**AVIS RELATIF À LA PROTECTION
CONTRE LES EVENTUELS EFFETS NOCIFS ET NUISANCES
PROVOQUÉS PAR LES RAYONNEMENTS NON IONISANTS
GÉNÉRÉS PAR DES ANTENNES ÉMETTRICES STATIONNAIRES**

Commune : MONS - Exploitant : PROXIMUS

Référence exploitant : 65JEM_01

Rapport n° 1847 / 2025

Figure 1 : Vue en plan des lieux de séjour et des points de contrôle

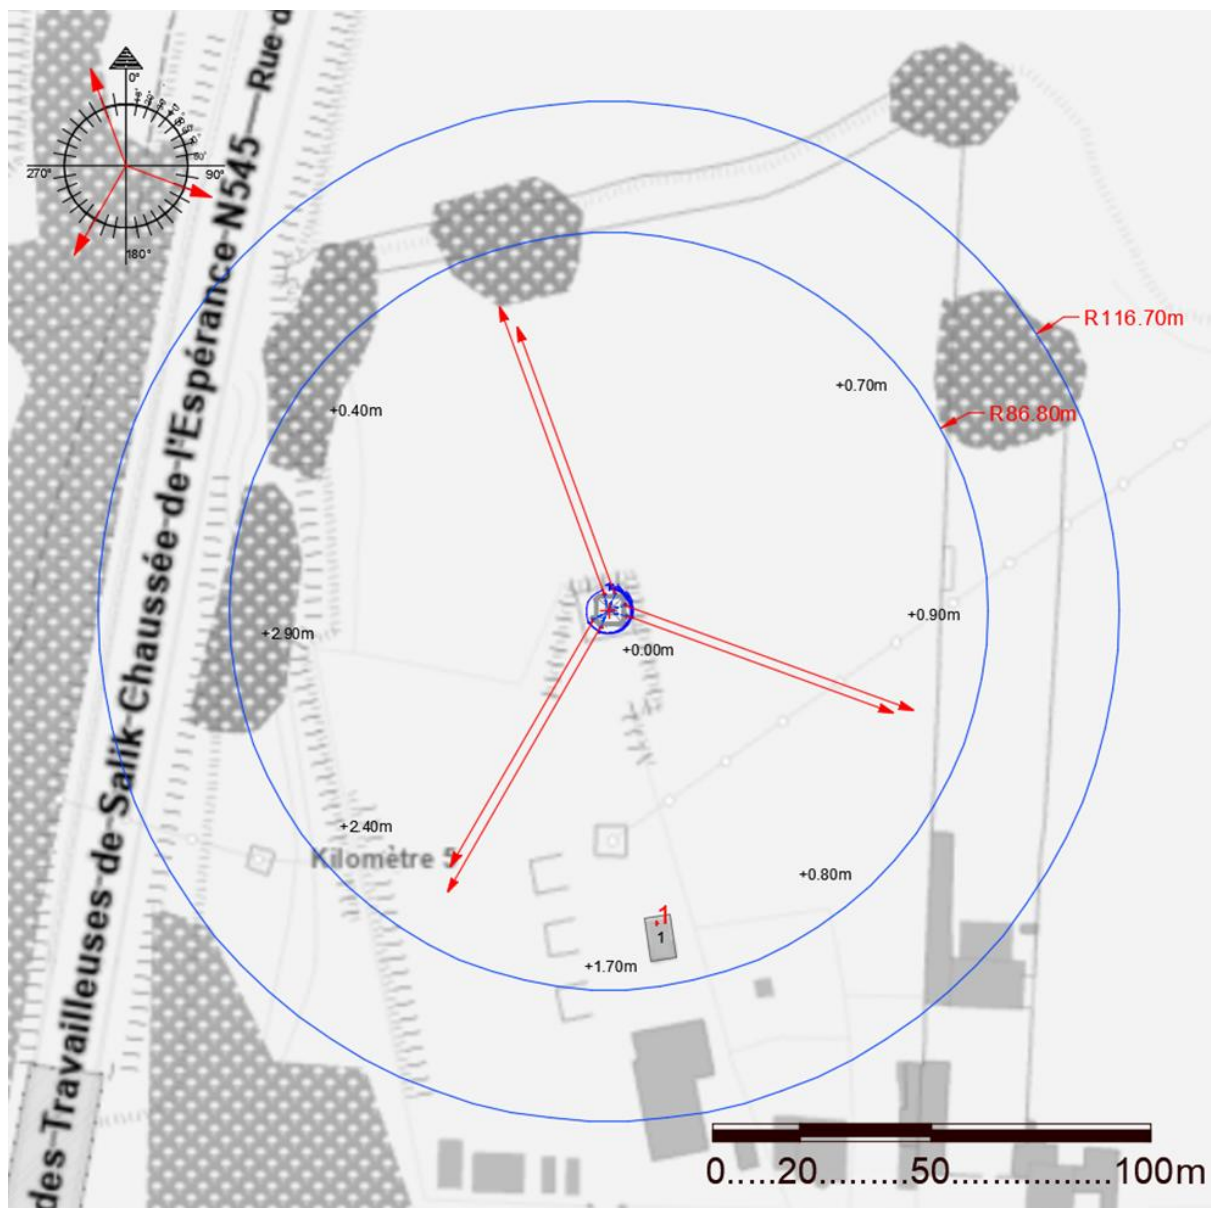
Les fréquences d'émission, la puissance rayonnée par chacune des antennes et leur gain permettent de déterminer le rayon de la zone à analyser. Tout dépassement de la limite par installation est exclu en dehors de cette zone. Le tableau 2 reprend les 35 LS² pour lesquels l'indice d'exposition est le plus élevé. Les différentes colonnes indiquent :

- le numéro du point de contrôle repris sur un des plans de la figure 1;
- le numéro du LS dans lequel se trouve le point de contrôle de la 1^{ère} colonne ;
- l'atténuation d'obstacle prise en compte pour le calcul de l'indice d'exposition dans le LS ;
- le résultat du calcul de l'indice d'exposition.

N° point de contrôle	LS	Atténuation (dB)	Indice d'exposition relatif à la limite par installation IE_i
1	1	3,0	0,027

En ce qui concerne les antennes de l'installation mentionnées dans le tableau 1, la distance maximale à laquelle la limite pourrait être atteinte, à l'extérieur, est égale à 106,7 m. S'il n'y a pas de LS à une distance inférieure, les antennes respectent forcément la limite d'immission.

Dans le cas des LS situés à l'intérieur des bâtiments, une atténuation d'obstacle est prise en compte et il en résulte que la distance maximale à laquelle la limite pourrait être atteinte se réduit à 76,8 m.

Les résultats de l'évaluation décrite au paragraphe 4 indiquent que les antennes émettrices stationnaires de l'installation faisant l'objet du présent avis ne produisent pas, dans un lieu de séjour, un rayonnement électromagnétique maximum supérieur aux limites fixées à l'article 4 du décret.
